Enquête publique relative à la demande de permis d'aménager portant régularisation de la densification du camping Atlantic Club Montalivet (ACM) sur la commune de Vendays-Montalivet (33)

Rapport du Commissaire enquêteur

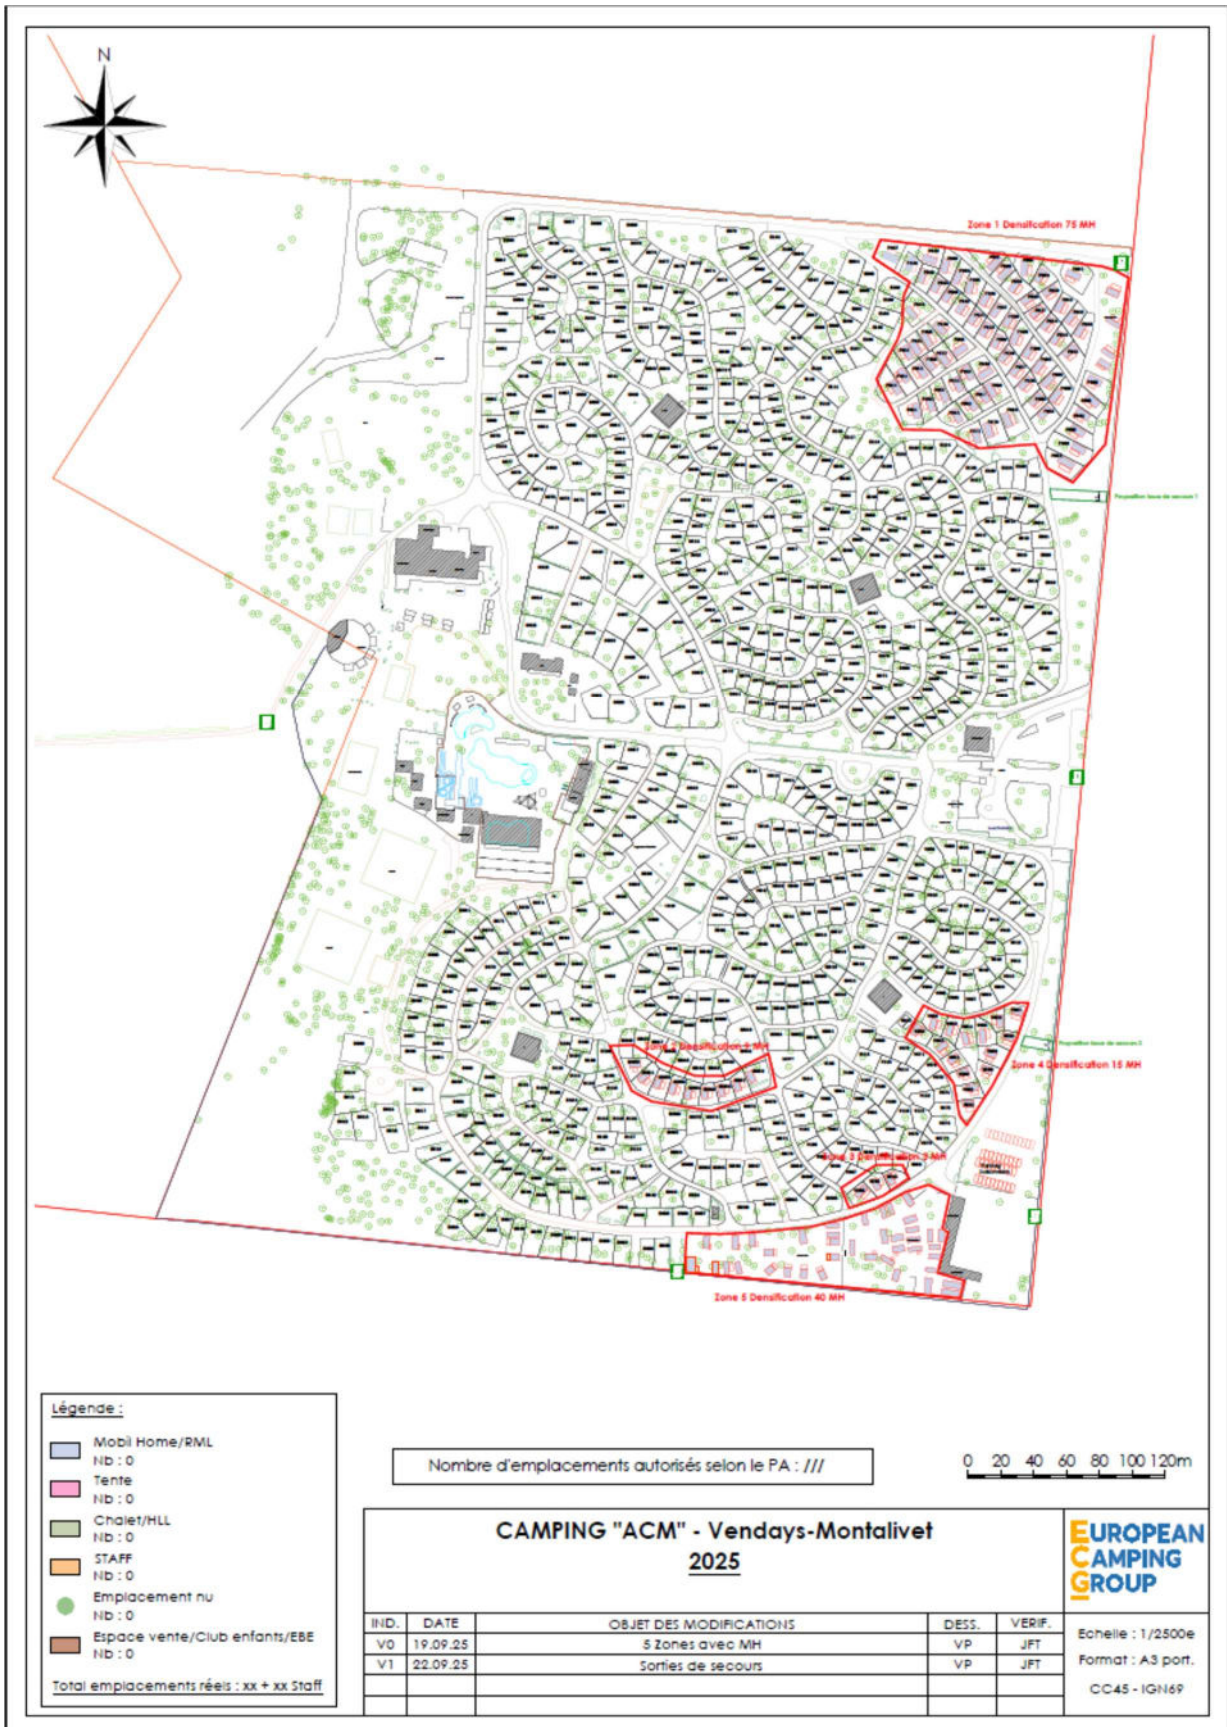
Réponse du Maître d'ouvrage

Les lampadaires existants et anciens, sont remplacés progressivement par des équipements respectueux de l'environnement (éclairage vers le bas, basse consommation, solaire ...) :

- de manière systématique lorsqu'ils tombent en panne,
- de manière régulière, par zones successives, au fil des ans (et des contraintes budgétaires)

Le commissaire enquêteur note l'engagement du maître d'ouvrage
